工程指示 / 要求簡箋(E.I.)

工程指示編號：EI / 3116 / 21

工程名稱：亞皆老街中電

工程項目：露台鋁板 C 單位 廠用鋁料 (T1-T3) (3-6/F)

名稱	三角裝飾條	制圖	LHR	2020.12.27	修改	A	B
材料	X85924	復核	-	-	日期	2021.03.01	2021.04.22
顏色	UCT806812XL-3	批准			圖號	J852-ACA-AF-C01

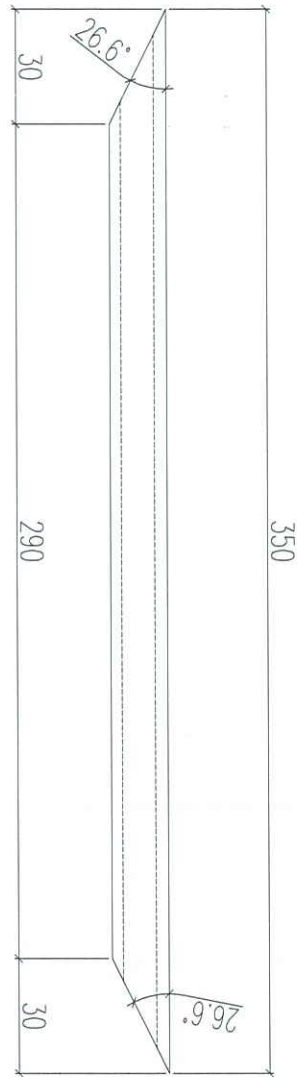
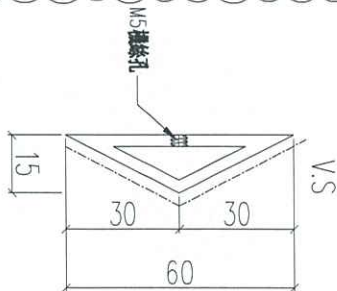
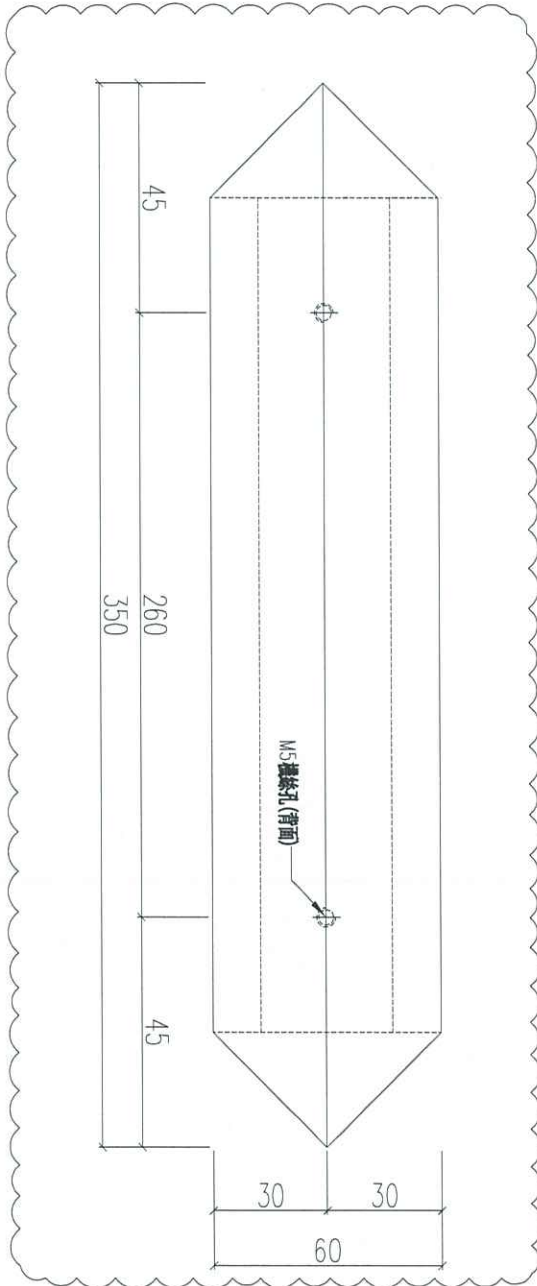
C 版：裝飾條已削角及修改孔位。

B 版：所有長孔要改為梗孔。顧問只接受梗孔。已修改加工圖 AA-C02/ 3

A 版：按廠要求改螺絲修穿鋁角

請按加工圖生產 T1-T3: 3-6/F 樣板層 C 單位露台鋁料-裝飾條。 T3 優先
